改善箇所説明図

改善の内容

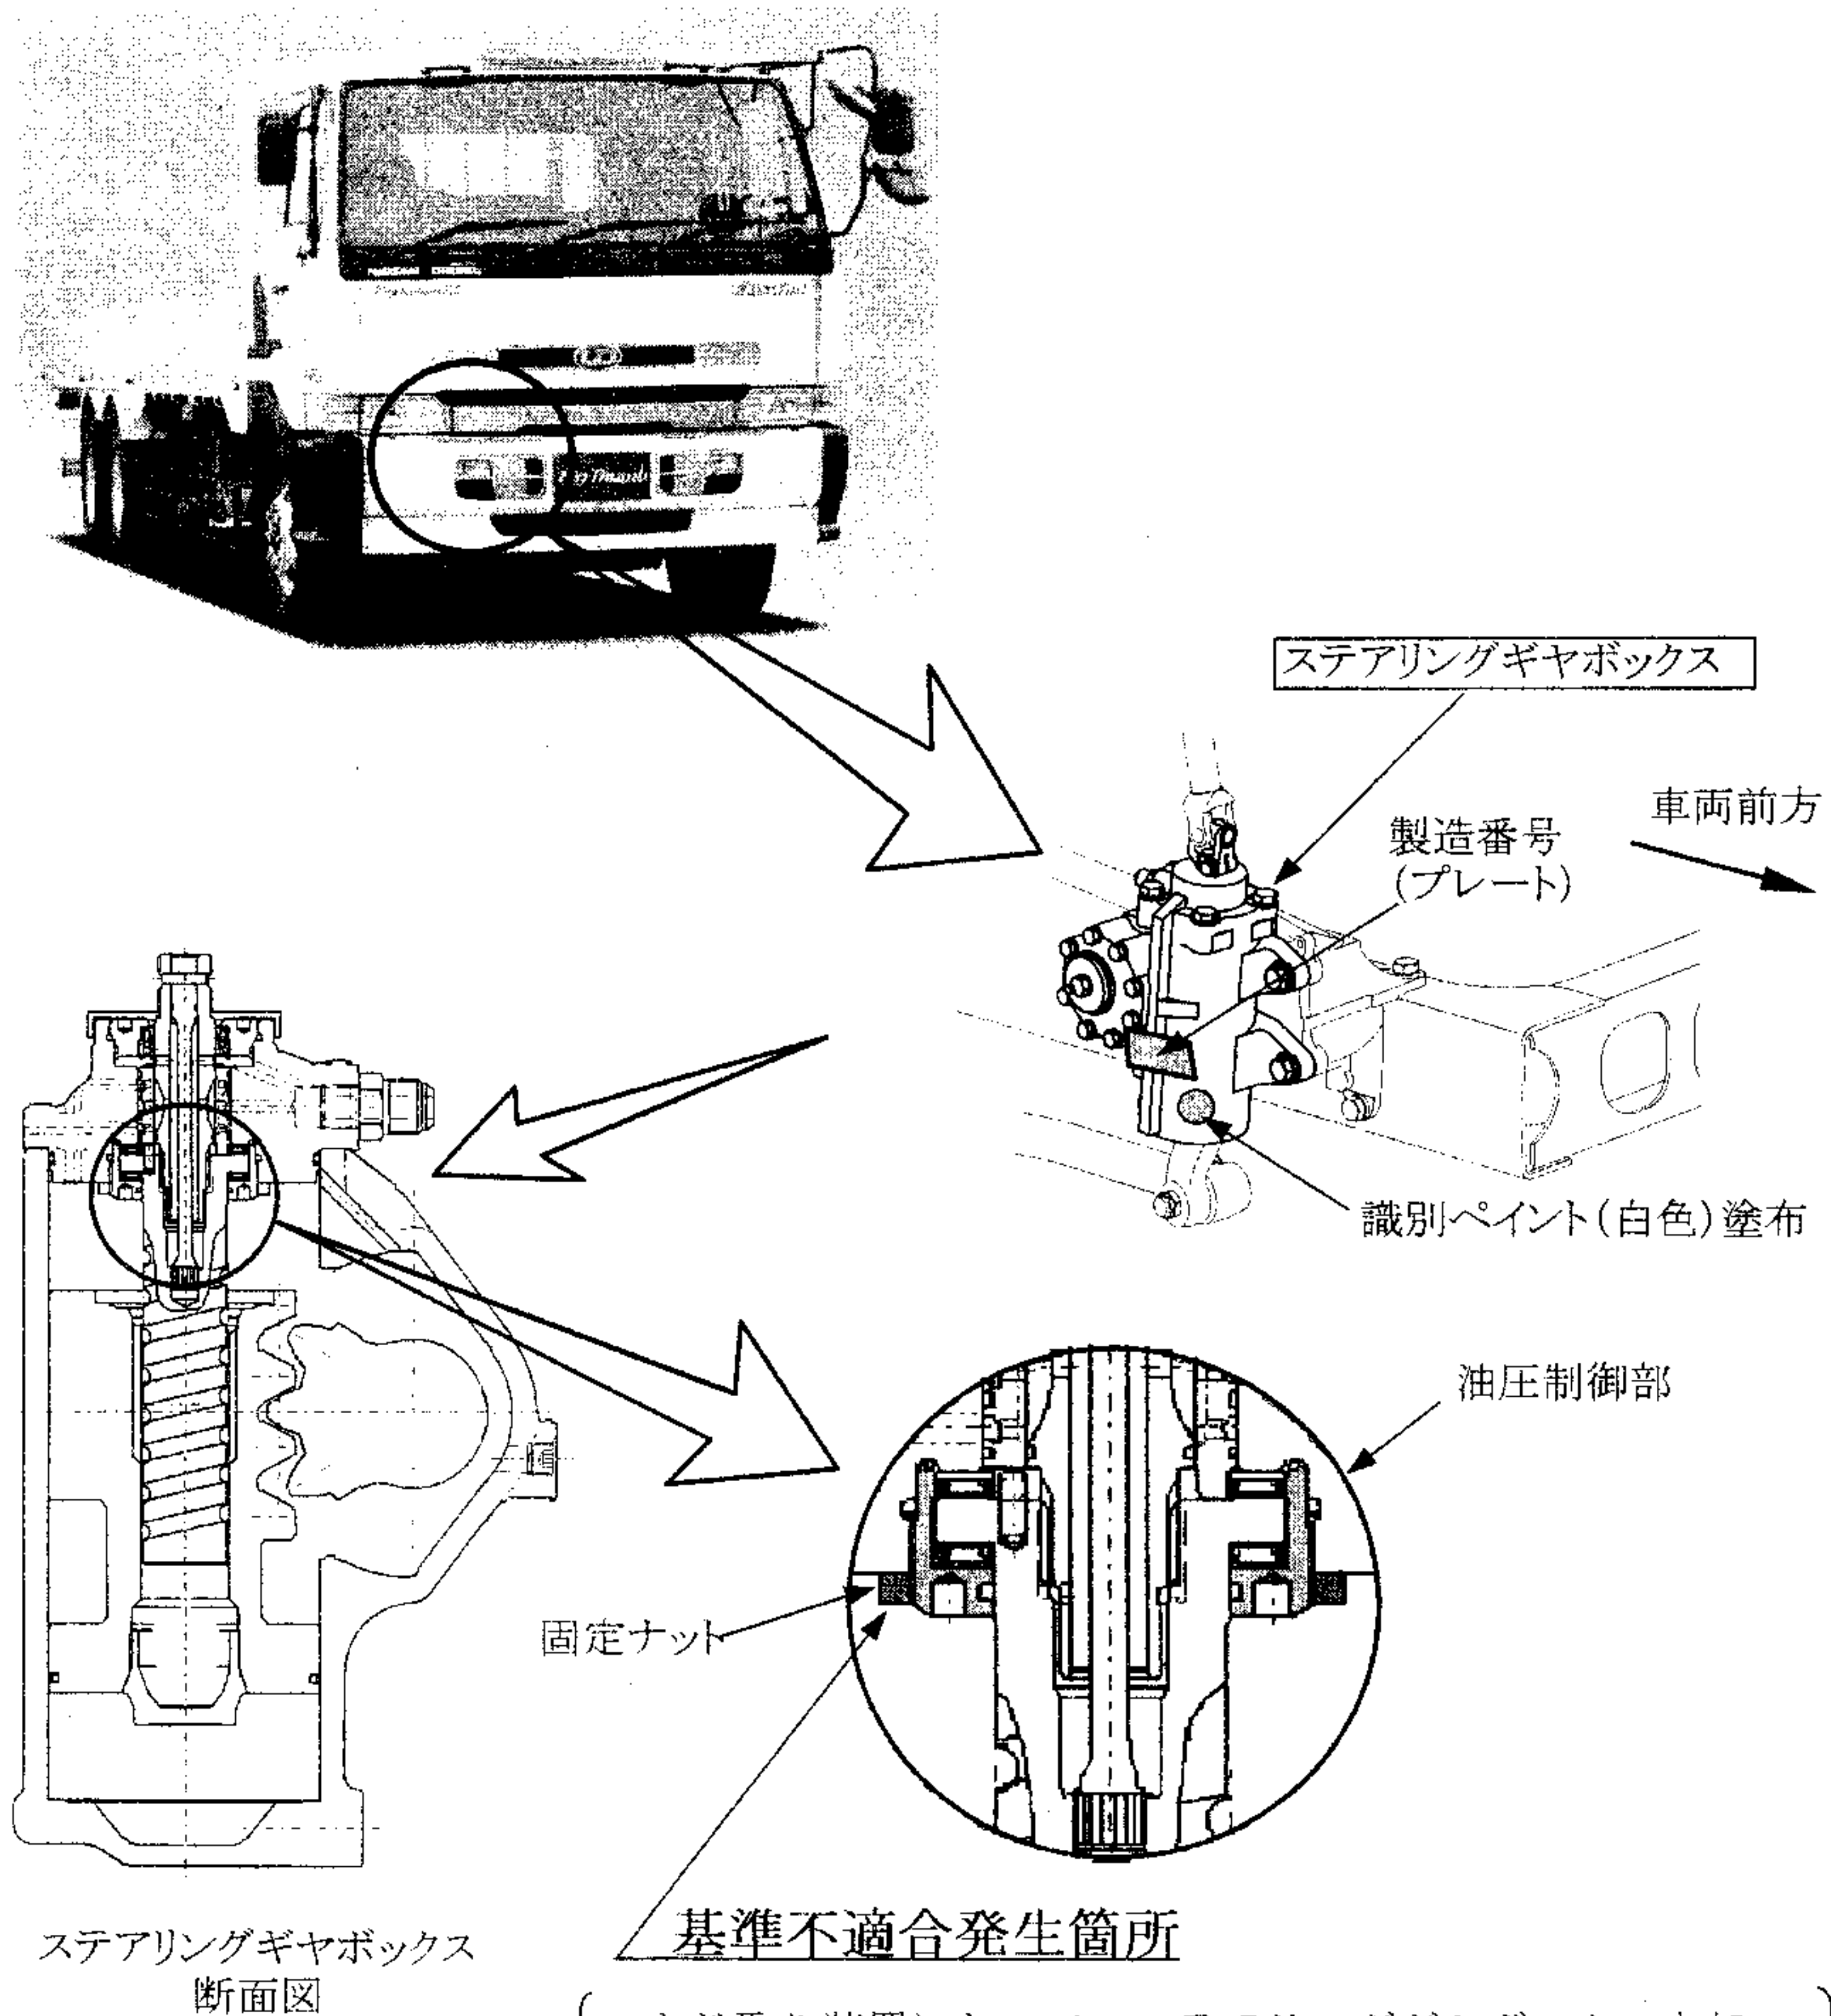
かじ取り装置において、ステアリングギヤボックス内部の油圧制御部の固定ナットに加工が不適切なものがあるため、そのままの状態で使用を続けると、油圧倍力機能が低下し、最悪の場合、かじ取り操作ができなくなるおそれがある。

全車両、ステアリングギヤボックスの製造番号を点検し、該当するものは当該ギヤボックスを良品に交換する。

・注： 内は交換部品を示す。

・識別：ステアリングギヤボックス本体の下部（前方）に白色ペイントを塗布する。

・対象製造番号：7Z01088～8202117
